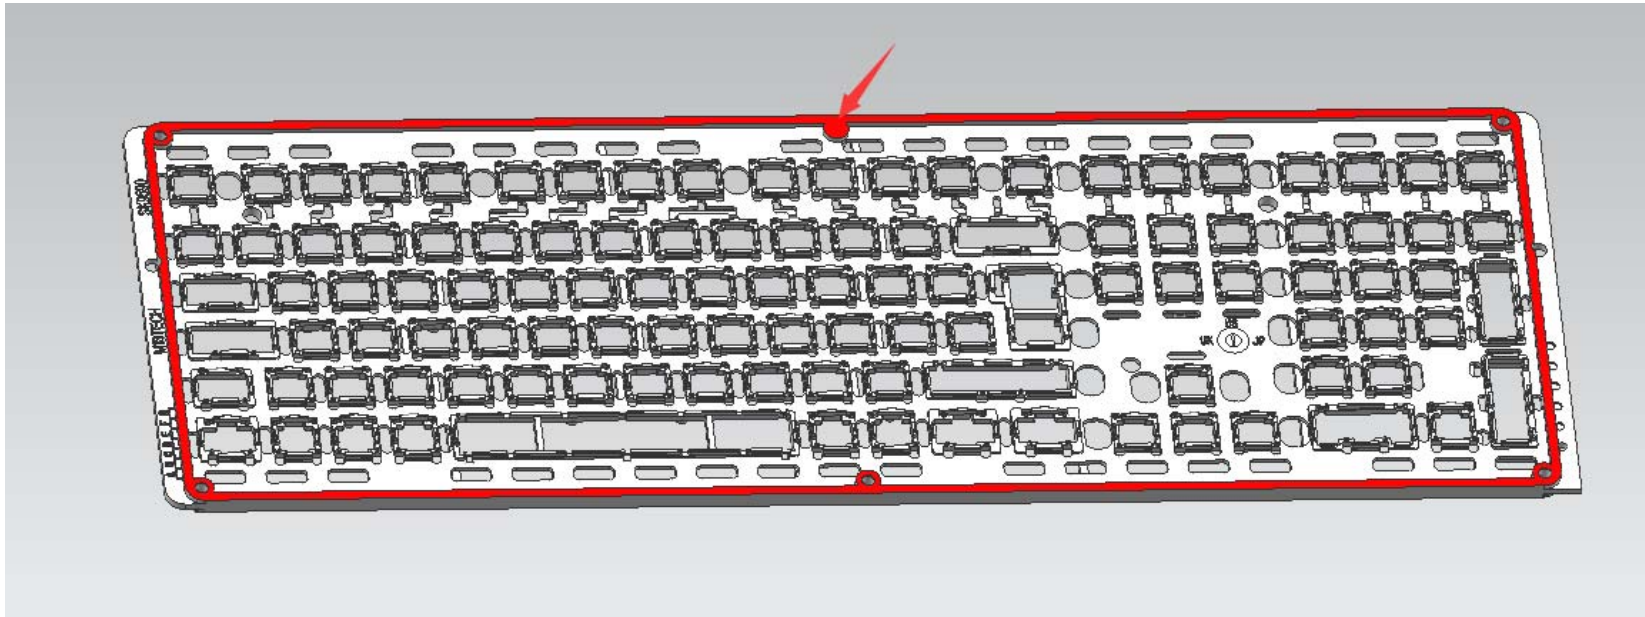
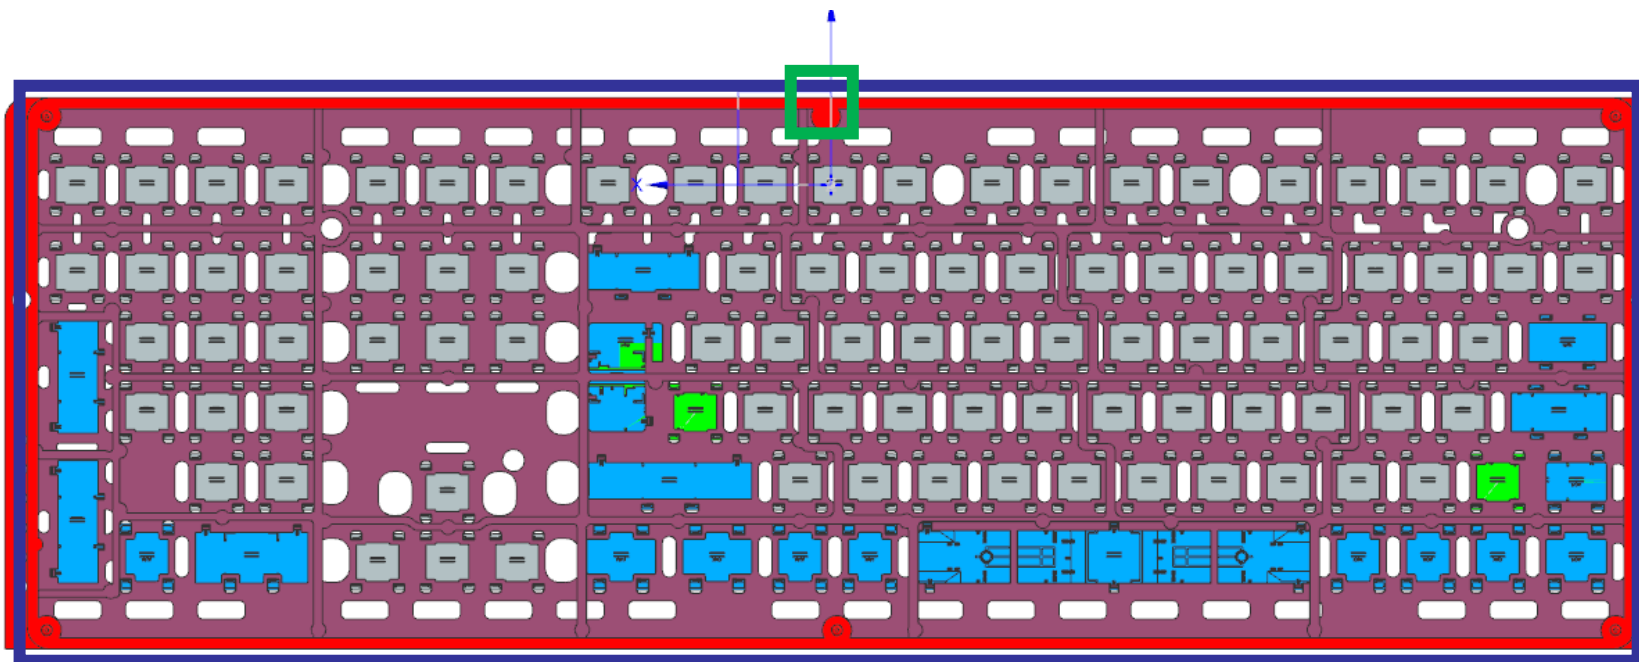
取消此圆柱孔

整个红色面降面2MM

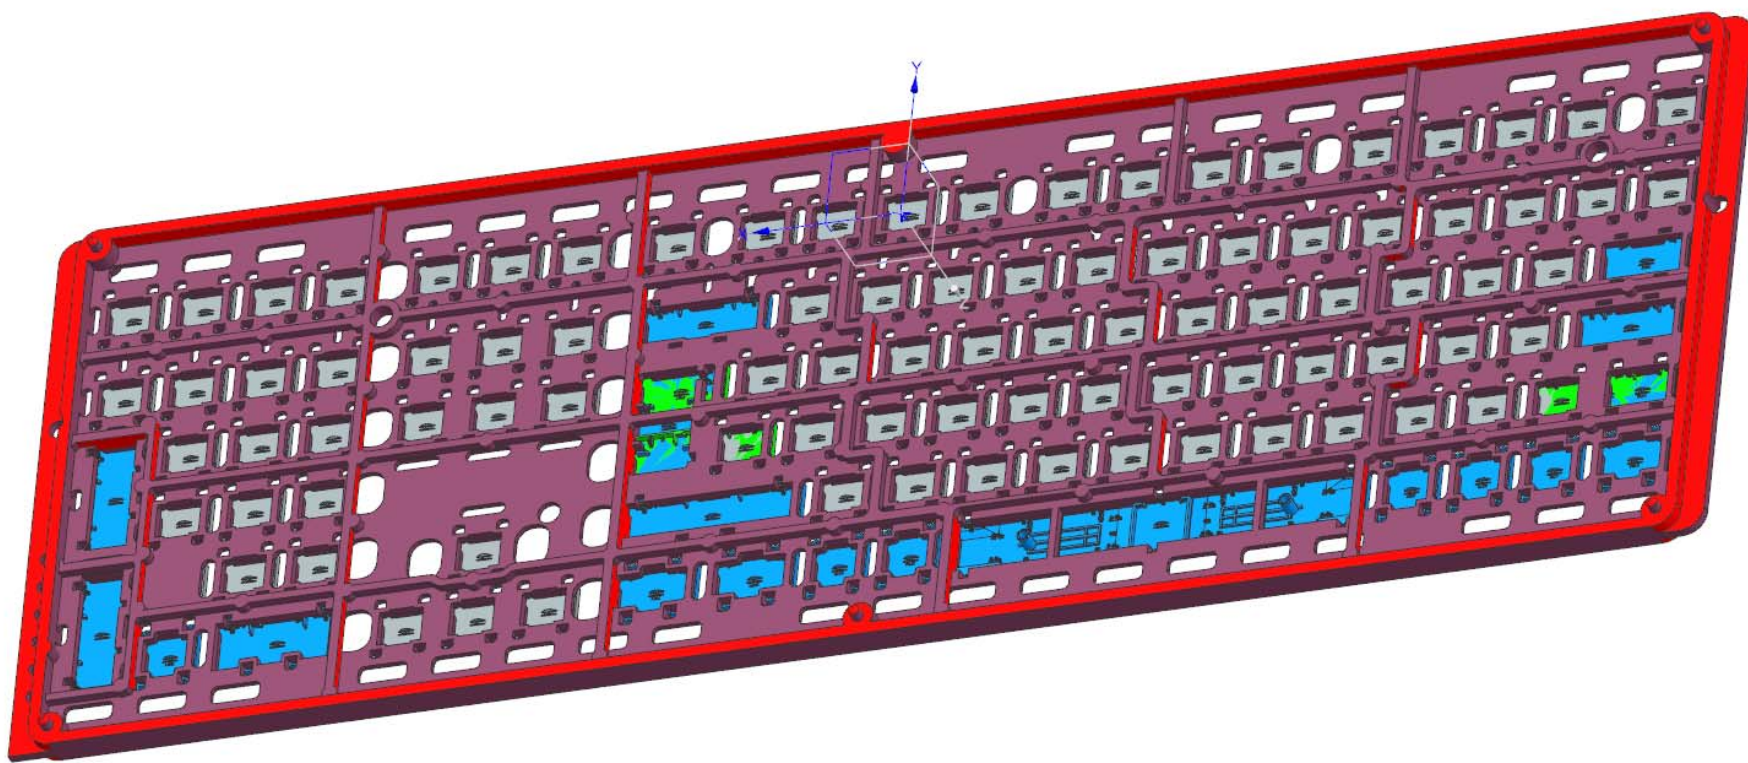
- 1.蓝色框选范围内红色标识面加高2MM,(注意不包括两头未框选后模面).
- 2.5个柱子也要加高2MM,取消绿色框选位置的前模孔位和后模柱子.

内测骨位,红色标识面加胶,具体核对3D图,依3D加胶。

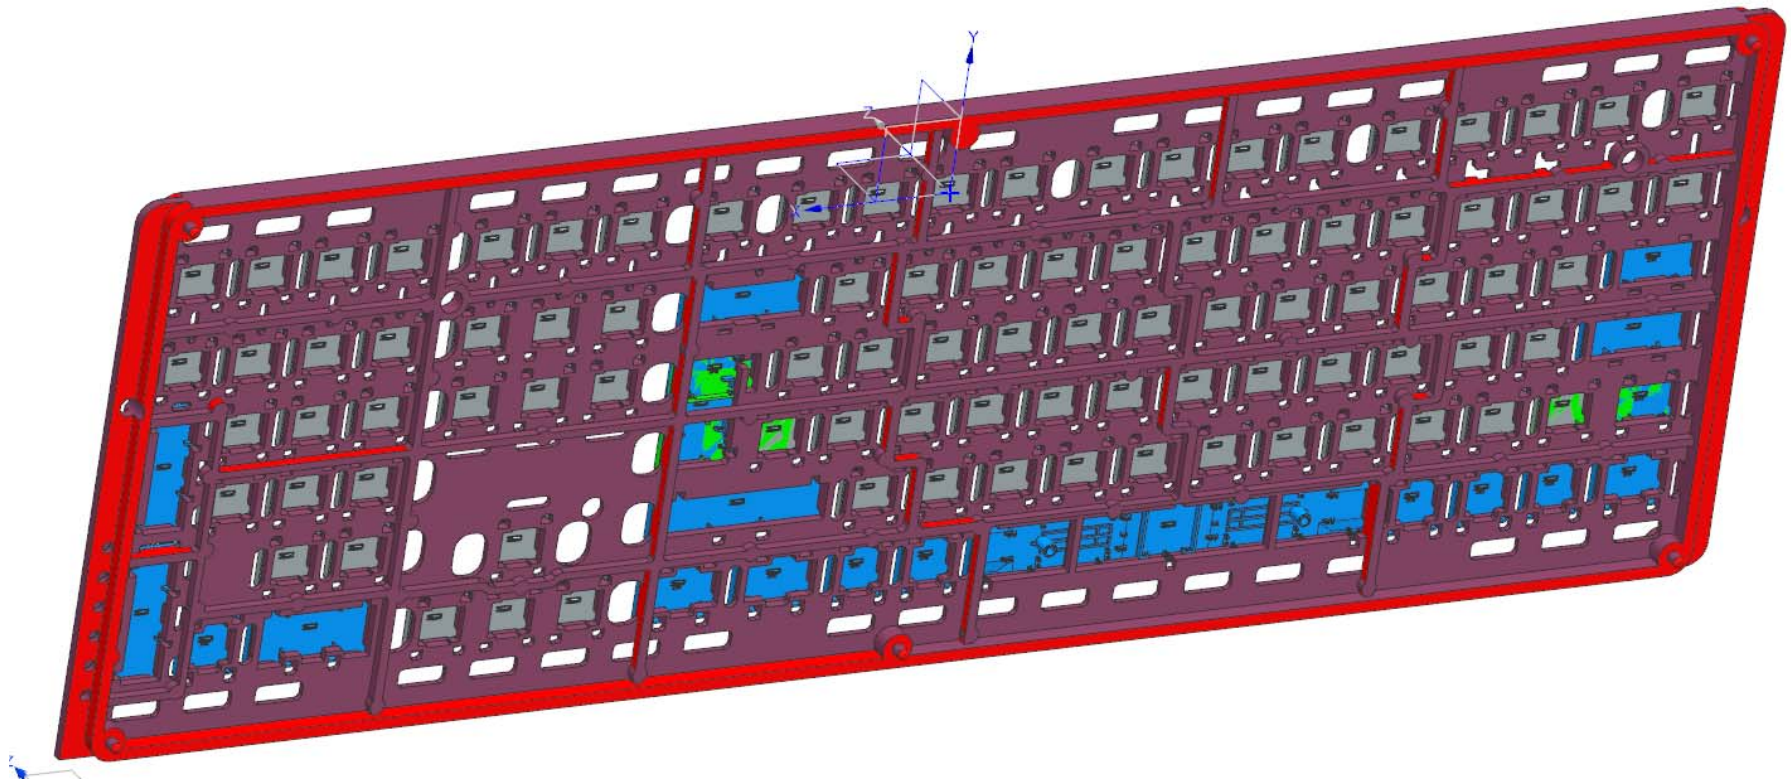
内测骨位,红色标识面加胶,具体核对3D图,依3D加胶。
